Z A Ś W I A D C Z E N I E
o braku podstaw do wniesienia sprzeciwu

Dotyczy: U**zgodnienia projektu pt. „Przebudowa linii napowietrznej 0,4 kV od sł. nr 401 do sł. nr 409 obw. 400 T-5763 *JANTAR KOŚCIÓŁ*"**

PROJEKT WYKONAWCZY			
ZN/5540/24610MZI/2025/2502836, OBI/24/2502836			
Tytuł rysunku:	PLAN ZASILANIA ELEKTROENERGETYCZNEGO - LINIA NAPOWIETRZNA 0,4 kV		
Nazwa obiektu budowlanego:	Przebudowa linii napowietrznej 0,4 kV od sł. nr 401 do sł. nr 409 obw. 400 T-5763 JANTAR		Skala 1:500
Projektował:	inż. Wojciech Wołk upr. nr POM/0147/PWOE/06	02.2026 r.	Rys. nr 1

P O S T A N O W I E N I E

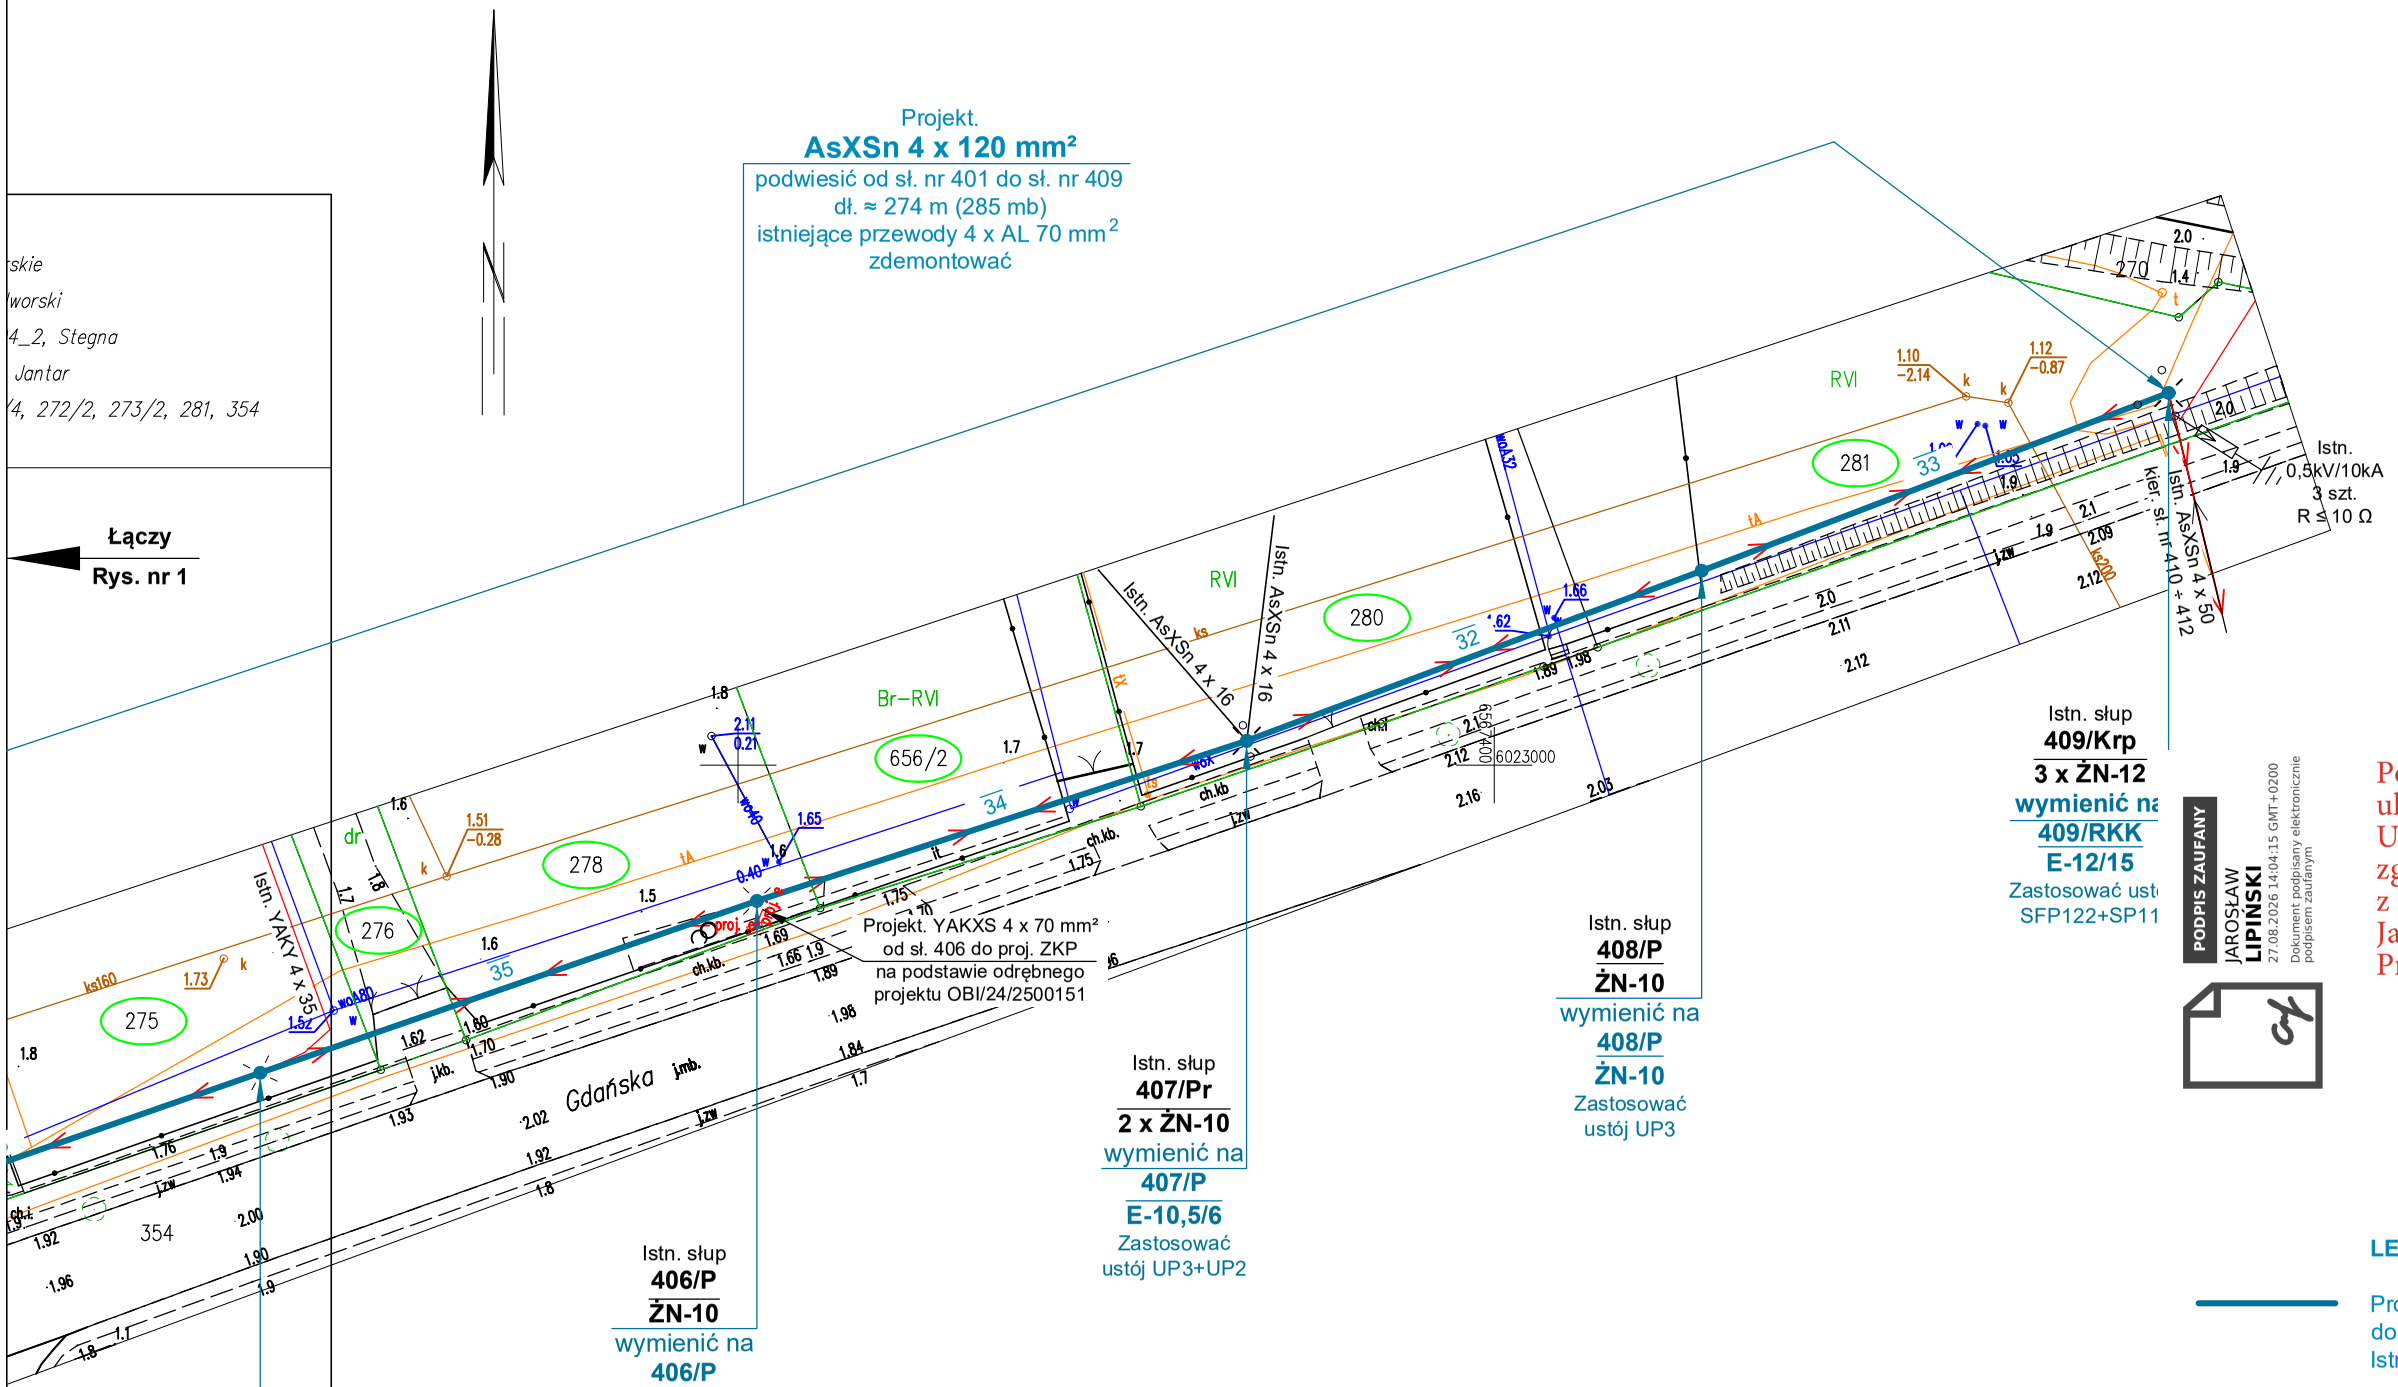
Pomorskie Towarzystwo Miłośników Kolei Żelaznych
ul. Gniewska 21 B43A 81-047 Gdynia
Uzgadniam i opiniuję pozytywnie pod warunkami zgodnie z naszym pismem L.dz.: 78/JL/08/2026
z dnia 27. 08. 2026 r.
Jarosław Lipiński
Prezes

1. Zarządca linii kolejowej ani teraz ani w przyszłości nie będzie ponosił kosztów usuwania ewentualnych usterek budowli mogących wynikać z oddziaływania linii kolejowej w tym przejeżdżających po niej pociągów.
2. Nie wolno poruszać się pojazdami ani maszynami budowlanymi po obszarze kolejowym w tym torach kolejowych poza przejazdami kolejowymi.

Załącznik nr 1
do nr INF.6853.29.2026.AS
z dnia 13.04.2026 r.

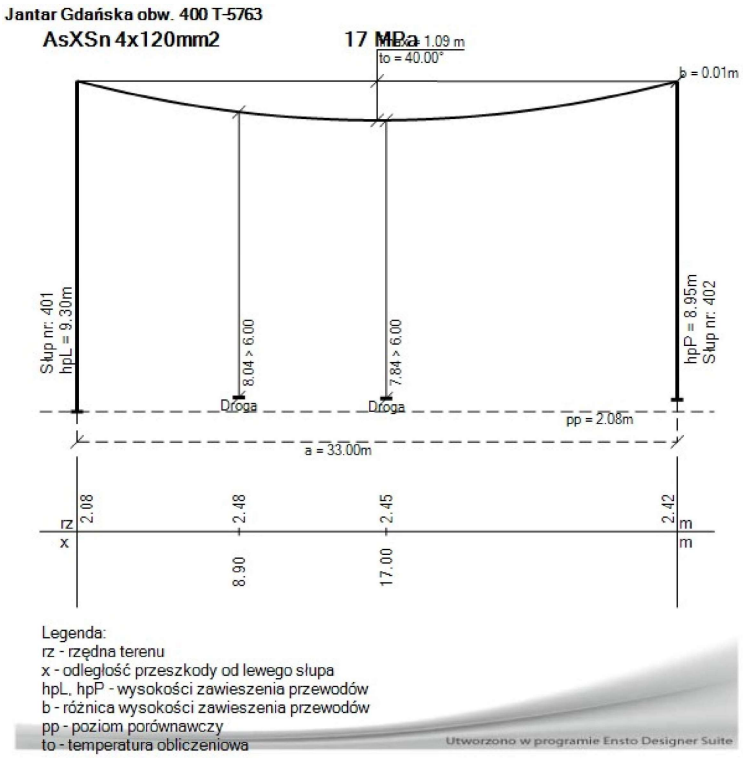
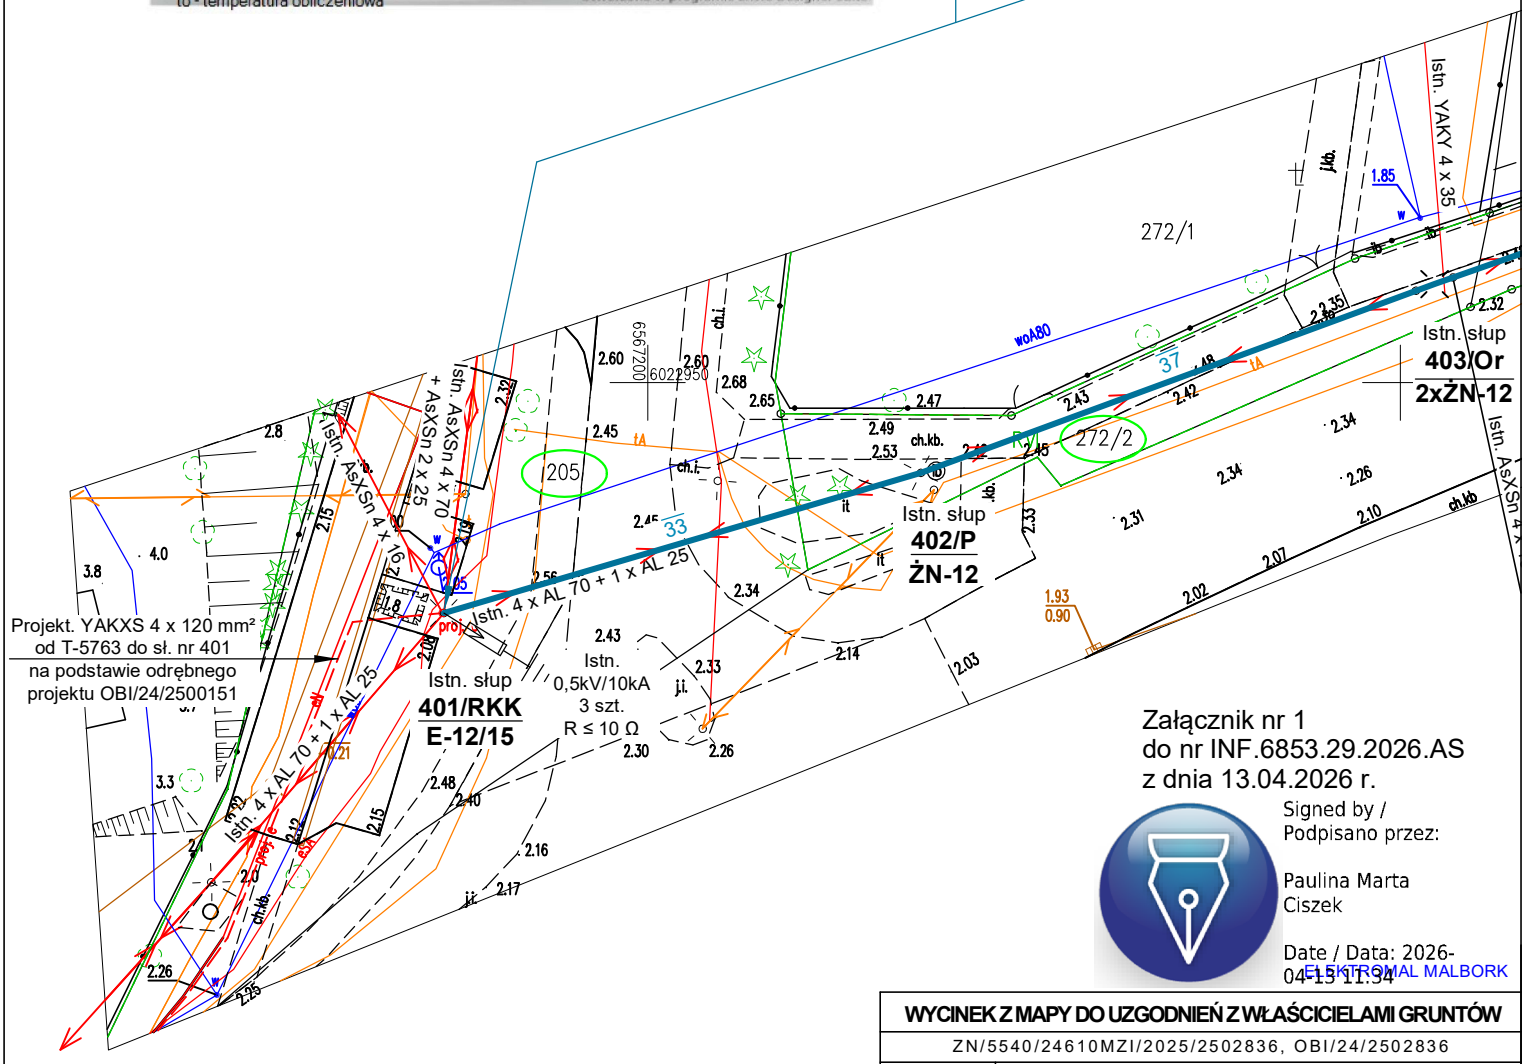
uzgadnia lokalizację napowietrznej linii niskiego napięcia na działce nr 205 obręb Jantar, gm. Stegna stanowiących drogę powiatową nr 2324G, zgodnie z załącznikiem nr 1,

2. Zobowiązuje się Inwestora do spełnienia następujących warunków:
   1) Wszelkie roboty w działce powiatowej należy planować w okresie od 16 marca do 31 października przy sprzyjających warunkach pogodowych. Dopuszcza się wykonanie robót poza wskazanym okresem wyłącznie za zgodą zarządcy drogi.

2) Infrastrukturę należy wykonać zgodnie z załącznikiem.
   3) Po zakończeniu robót pobocze drogi zostanie przez Inwestora odpowiednio odbudowane na całej szerokości.
